**Exploitation d'une plate-forme de stockage, de maintenance, de
déconstruction et de peinture d'aéronefs
déposé par la société TARMAC**

Commune d'Azereix (65)

**Avis de l'autorité environnementale
sur le dossier présentant le projet et comprenant l'étude d'impact**

N° saisine: 2018-6615

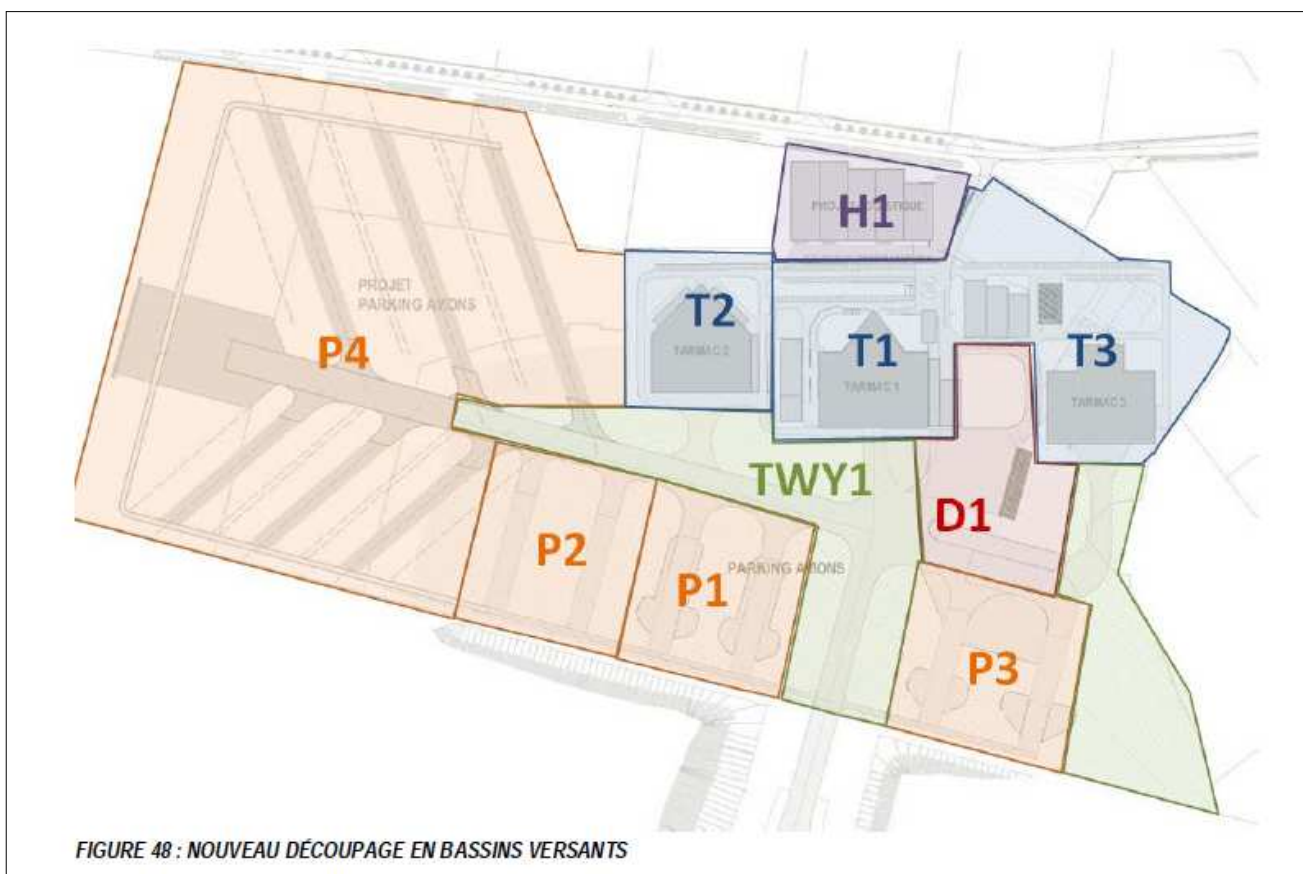
Sur la forme, la MRAe indique que l'étude d'impact n'est pas de lecture facile et manque de cartes de synthèse comme, par exemple, celle des eaux de ruissellement sur l'ensemble du site.

La MRAe relève que la solution privilégiée pour la gestion des eaux pluviales et de certaines eaux industrielles demeure l'infiltration dans des terrains fortement perméables, alors même que cette gestion a entraîné une pollution des eaux souterraines. Seules des actions curatives sont envisagées en cas de pollution constatée dans le cadre du suivi. Dans l'état proposé de la gestion des eaux, la MRAe estime que le projet est susceptible d'impacter négativement les masses d'eaux souterraines dont certaines ont un caractère stratégique.

La MRAe juge indispensable que des solutions préventives visant à éviter l'infiltration des eaux pluviales du site soient mises en en place dès à présent à l'échelle du site, en particulier pour la zone de démantèlement (D1) pour laquelle une étude technique est seulement en cours.

Un suivi semestriel de l'état des sols au niveau de l'aire de stationnement P4 est prévu mais aucune analyse des sols n'a été réalisée. La MRAe recommande donc qu'une analyse des sols soit réalisée afin de disposer d'un état de référence permettant d'évaluer rigoureusement la dégradation ou la non dégradation de la qualité des sols.
